Stadt Landau in der Pfalz

Bebauungsplan „AH 6, Am Bittenweg“

Beteiligung der Behörden gemäß § 4 Abs.1 BauGB und der Nachbargemeinden gemäß § 2
Abs. 2 BauGB

Synopse vom 26.04.2022
zur
Vorentwurfsfassung vom 15.12.2021

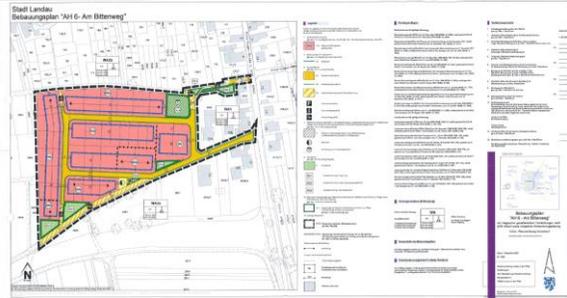
| LFD. NR. | BEHÖRDE | STELLUNGNAHMEN BEHÖRDE ZUM BEBAUUNGSPLAN VORENTWURF „AH 6, AM BITTENWEG“ | STELLUNGNAHME DER VERWALTUNG | +/- | VORSCHLAG ABWÄGUNGS- ERGEBNIS |
|----------|---|--|--|-----|--|
| 4 | <p>Creos Deutschland GmbH, Am Zunderbaum 9, 66424 Homburg, Schreiben vom 11.01.2022</p> | <p>„vielen Dank für die Beteiligung an dem oben genannten Bebauungsplanverfahren, zu dem wir wie folgt Stellung nehmen.</p> <p>Der Geltungsbereich der externen Ausgleichsfläche (Flurstücksnummer 8817) tangiert den Schutzstreifen der oben genannten Leitungen und Anlagen unseres Unternehmens. Die Gesamtbreite des jeweiligen Schutzstreifens ist obenstehender Auflistung zu entnehmen. Die Außengrenzen des Schutzstreifens werden bestimmt durch die Lage der jeweiligen Leitung, deren Achse grundsätzlich unter der Mittellinie des Schutzstreifens liegt. Der Verlauf der Leitungen ist in den beigefügten Planunterlagen dargestellt.</p> <p>Bezüglich notwendiger Sicherungs- bzw. Änderungsmaßnahmen und technischer Ausführungen an unseren Anlagen, bitten wir Sie die folgenden Hinweise zu beachten:</p> <p>Bei Ihrer Planung und Bauausführung beachten Sie bitte die beiliegende „Anweisung zum Schutz von Gashochdruckleitungen“ der Creos Deutschland GmbH in der jeweilig gültigen Fassung. Bei allen Tätigkeiten ist immer der sichere und störungsfreie Betrieb unserer Anlagen zu gewährleisten.</p> <p>Im Bereich des Schutzstreifens unserer Gashochdruckleitungen sind Baumaßnahmen grundsätzlich nichtzulässig. Bei Kreuzungen und Parallelführungen von Ver- und Entsorgungsleitungen ist vor Baubeginn eine detaillierte technische Abstimmung mit uns vorzunehmen.</p> <p>Besonders zu beachten ist, dass zur Sicherheit der Gasversorgung und um eine Gefährdung auf der Baustelle auszuschließen, im</p> | <p>Der Schutzstreifen reicht nur wenige Meter in die Ökokontoffläche hinein. Innerhalb der Schutzzone stehen keine Bäume. Da die Firma Creos im Bereich des Schutzstreifens den Boden aufgraben darf und es hierbei zu Beschädigungen an den Wurzeln derjenigen Bäume kommen könnte, die sich in der Nähe der Schutzzone befinden, wurden schon in der Vergangenheit Baumschutzmaßnahmen für einen solchen Fall festgelegt. Für das durch eine Aufgrabung temporär verlorengelassene Grünland besteht eine Wiederherstellungsverpflichtung durch die Firma Creos. Im Bereich der Schutzzone sind keine weiteren Baumpflanzungen geplant. Daher wird die ökologische Wertigkeit der Streuobstfläche nicht durch die Leitung oder deren Schutzzone verringert bzw. auch eine sachgemäße Nutzung der Leitung wird durch die Zuordnung der Ökokontoffläche nicht verhindert.</p> | | <p>Die Stellungnahme wird zur Kenntnis genommen. Änderungen sind nicht erforderlich.</p> |

| LFD. NR. | BEHÖRDE | STELLUNGNAHMEN BEHÖRDE ZUM BEBAUUNGSPLAN VORENTWURF „AH 6, AM BITTENWEG“ | STELLUNGNAHME DER VERWALTUNG | +/- | VORSCHLAG ABWÄGUNGS- ERGEBNIS |
|----------|---------|---|--|-----|---|
| | | <p>Schutzstreifenbereich der Gashochdruckleitungen Arbeiten nur nach vorheriger Einweisung durch einen Beauftragten der Creos Deutschland GmbH ausgeführt werden dürfen.</p> <p>Die Lagerung von Material und Aushub innerhalb des Schutzstreifens bedarf der vorherigen Zustimmung. Das Befahren bzw. Überqueren des Schutzstreifens mit schweren Fahrzeugen ist im Vorfeld mit dem Beauftragten der Creos Deutschland GmbH abzustimmen. Gegebenenfalls sind zusätzliche Sicherheitsvorkehrungen zu treffen. Die Aufstellung von Krananlagen und anderen schweren Geräten muss grundsätzlich außerhalb des Schutzstreifens erfolgen.</p> <p>Wir bitten Sie den Bestand der Leitung einschließlich des Schutzstreifens sowie die Auflagen der beiliegenden „Anweisung zum Schutz von Gashochdruckleitungen“ der Creos Deutschland GmbH in den Bebauungsplan zu übernehmen.</p> <p>Die Übernahme der Gashochdruckleitung in den Bebauungsplan entbindet Sie nicht davon, weitergehende Detailplanungen erneut mit uns abzustimmen.</p> <p>Wir weisen besonders darauf hin, dass die Zustimmung für Arbeiten im Leitungsbereich unter Beifügung von Plänen (Lagepläne, Grundrisse, Querprofile usw.) rechtzeitig, mindestens jedoch 20 Werktage vor Beginn der Arbeiten, bei der Creos Deutschland GmbH schriftlich zu beantragen ist.</p> <p>Bitte beachten Sie: Die Planunterlagen haben eine Gültigkeit von max. 6 Monaten. Wurde bis dahin eine Einweisung vor Ort nicht durchgeführt, so ist die Anfrage vor Beginn von Baumaßnahmen erneut und unter dem vergebenen Aktenzeichen zu stellen.</p> <p>Ansprechpartner für Rückfragen: Creos Deutschland GmbH Technisches Büro Frankenthal Telefon: 06841 / 9886-560 planauskunft@creos-net.de</p> <p>Anlage 1: creos_Anweisung_Gashochdruck.pdf Anlage 2: creos_Legende.pfd</p> | <p>Der Bestand der Leitung und der Schutzstreifen befindet sich nicht innerhalb des Plangebiets des Bebauungsplanes. Es handelt sich hierbei lediglich um die Fläche, die für externe Kompensationsmaßnahmen zur Verfügung stand. Die externen Kompensationsmaßnahmen wurden bereits umgesetzt und die Maßnahme wird über das Ökokonto abgeglichen. Die Planunterlagen enthalten lediglich zur Verortung der Fläche eine Abbildung ohne Festsetzungen. Auf die obenstehende Ausführung wird verwiesen. Änderungen des Bebauungsplanes sind nicht erforderlich.</p> | - | <p>Kenntnisnahme. Änderungen sind nicht erforderlich.</p> |
